**Forum mondial de l'harmonisation  
des Règlements concernant les véhicules**

Groupe de travail de l'éclairage et de la signalisation lumineuse

**Règlement n° 48 (Installation des dispositifs d'éclairage  
et de signalisation lumineuse) – Proposition d'amendements  
à la série 06 d'amendements****Proposition de complément 3 à la série 06 d'amendements  
au Règlement n° 48 (Installation des dispositifs d'éclairage  
et de signalisation lumineuse)****Communication de l'expert de la Pologne\***

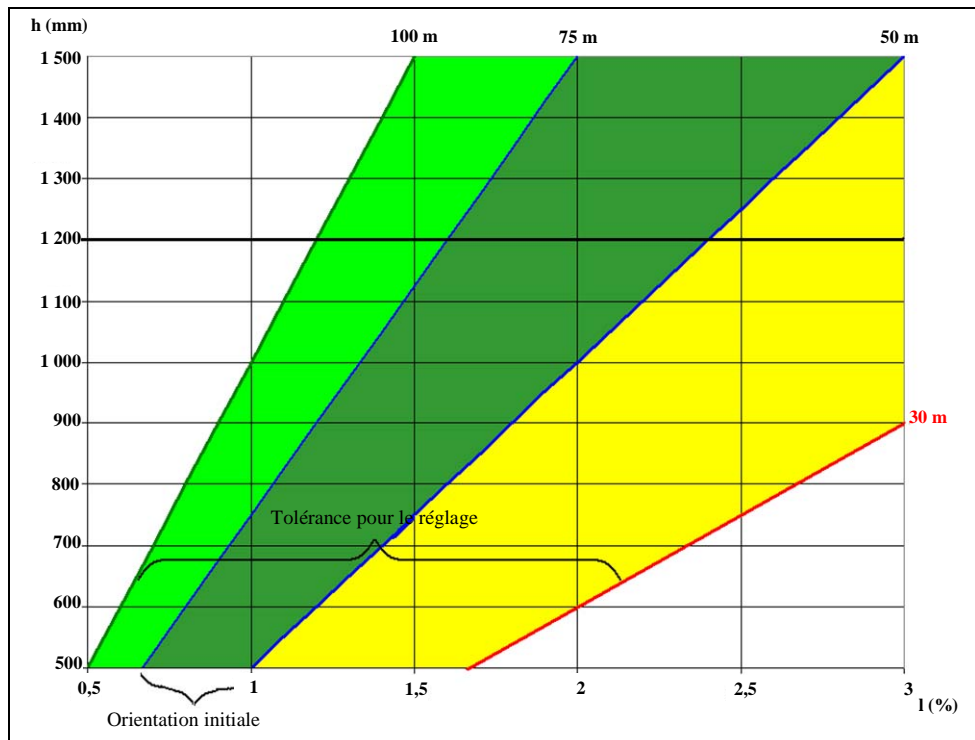
«6.2.6.1.1 La valeur initiale de l'inclinaison vers le bas...

La valeur de cette inclinaison vers le bas est définie conformément soit au paragraphe 6.2.6.1.2, soit au paragraphe 6.2.6.1.3 (au gré du fabricant).».

«6.2.6.1.3 Selon la hauteur en millimètres (h) de l'axe de référence du faisceau de feu de croisement, l'inclinaison verticale de la ligne de coupure du faisceau de croisement (dans la direction de l'axe de référence), mesurée sur le véhicule à vide, avec une précision de 0,1 %, doit avoir la valeur de l'inclinaison initiale vers le bas (orientation initiale) pour laquelle la partie horizontale de la ligne de coupure traverse la surface d'une route horizontale plate à une distance comprise entre 50 m et 75 m du projecteur.

Les limites de calage, dans toutes les conditions statiques définies à l'annexe 5, doivent être telles que la distance à laquelle la partie horizontale de la ligne de coupure traverse la surface de la route se maintient entre 30 m et 100 m, les imprécisions du calage étant prises en compte (voir diagramme ci-après).
